**TRITON RESOURCES INC.**  
'REDEFINING SUSTAINABLE FORESTRY'

**Objet :** Réponse aux demandes de compléments sur la demande d'enregistrement ICPE d'exploitation des bois immergés de la retenue de Petit Saut.

Suite aux réunions du 5 et 17 décembre dernier, avec vos services de la DEAL, ainsi qu'aux mails du 11 décembre de M. le Directeur Adjoint de la DEAL, concernant les questions techniques relatives au dossier de demande d'enregistrement ICPE du projet d'exploitation des bois immergés du lac de Petit-Saut, nous vous prions de trouver ci-après un *addendum* en réponse aux demandes de compléments.

## Surfaces imperméabilisées par les constructions

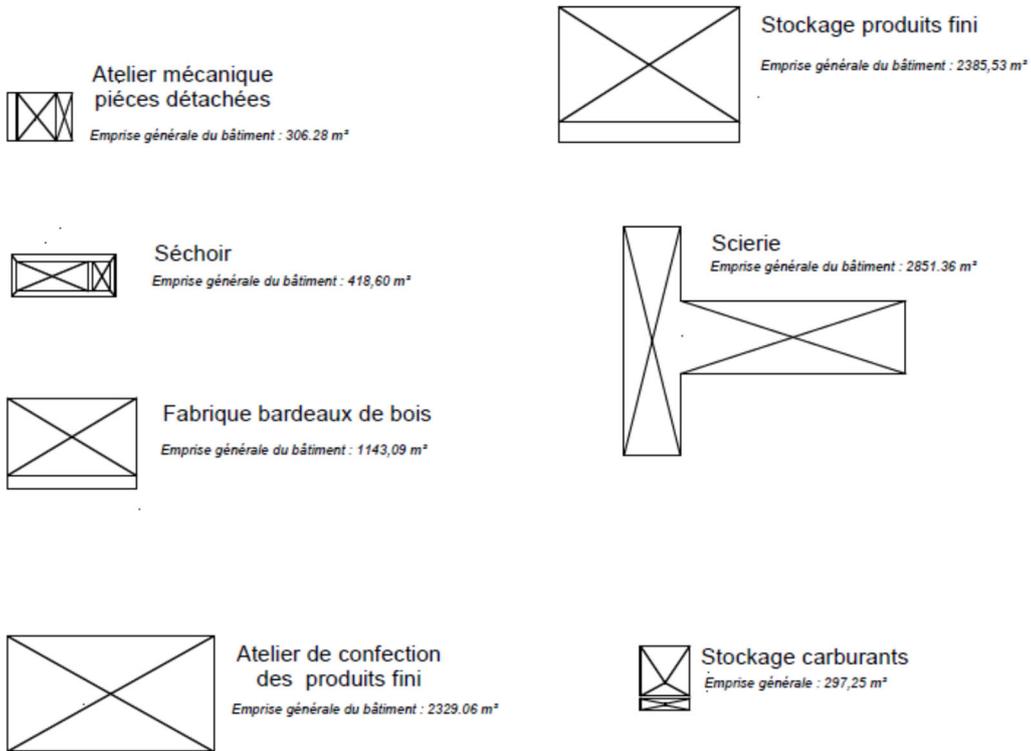
Dans le cadre du projet TRITON, les aménagements du terrain vont s'accompagner d'une faible imperméabilisation des surfaces. La surface cumulée des bâtiments projetés est égale à 0,97 ha (cf. ci-après schéma récapitulatif des surfaces extraites des plans d'architecte).

Les bureaux et logements seront des ensembles modulaires, sur pilotis, sans dallage béton. Les surfaces de sol correspondantes ne seront donc pas imperméabilisées ; ces éléments couvriront le sol, mais sans empêcher l'infiltration. Aucune imperméabilisation n'est par ailleurs prévue au niveau du débarcadère et de la piste forestière.

A titre conservatif, la superficie de la réservation foncière du projet étant de 11,66 ha, nous soumettons par la présente une déclaration au titre de la loi sur l'eau pour la rubrique 2.1.5.0.
